**SOZ-IRLS: Neubau Sozial-, Lager- und Ruheräume, Scharfenberger Str. 47 in
01139 Dresden**

Vergabenummer: 2025-GB311-00041

Leistung: Los 15 – Metallbau

1. Biaternachsendung

- Plan Schiebeläden

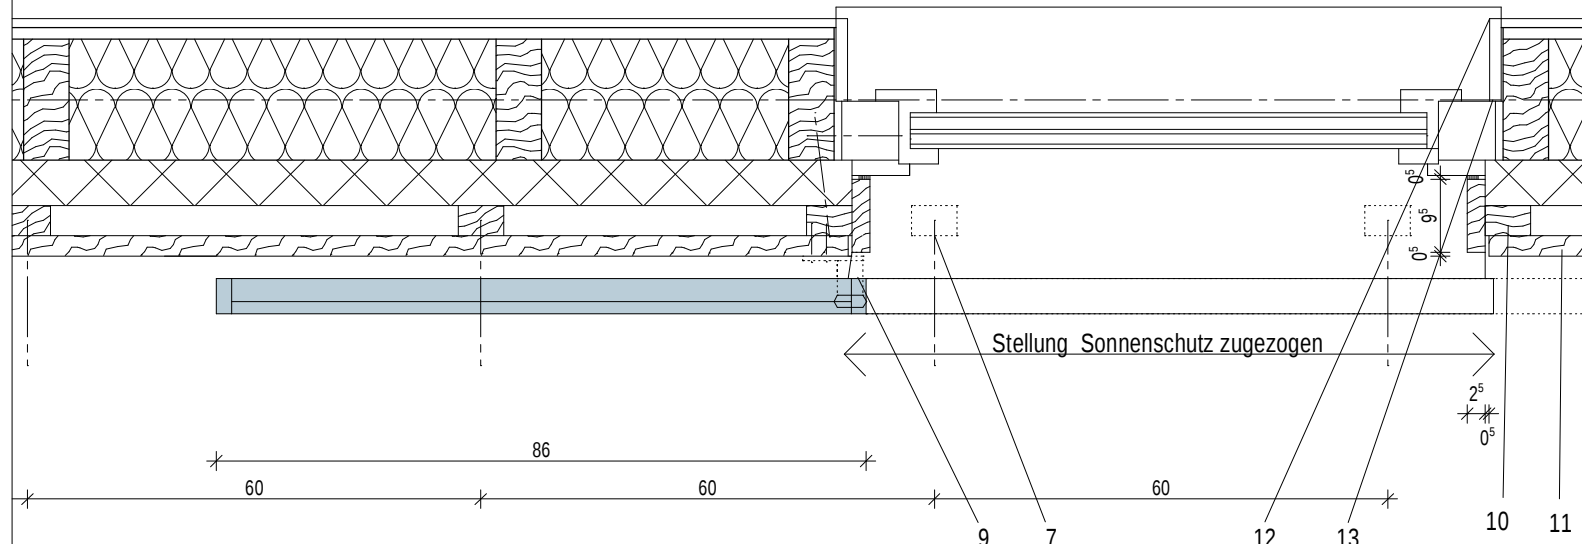
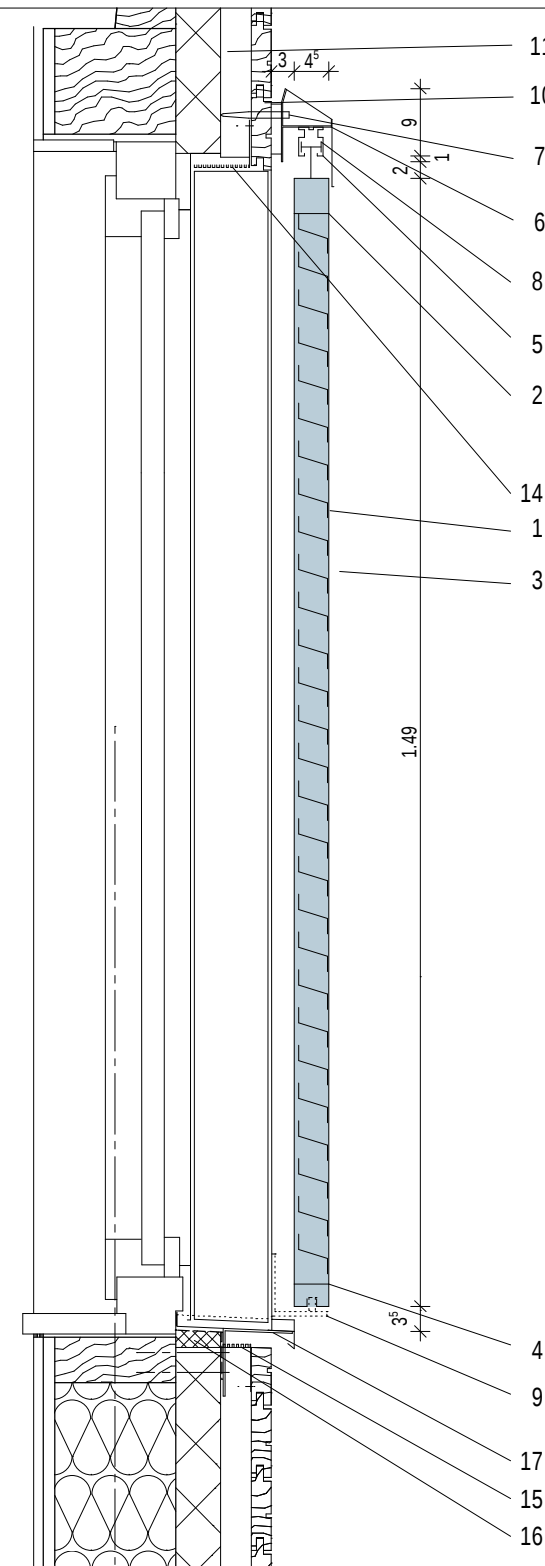
*"Sehr geehrte Damen & Herren, können Sie uns das Detail Schiebeläden zur
Verfügung stellen, welches im Plan "110 Schitte.pf" erwähnt wird? „*

Im Anhang erhalten Sie den entsprechenden Plan.

Dieser Plan ist nicht kalkulationsrelevant, sondern dient nur dem besseren Ver-
ständnis.
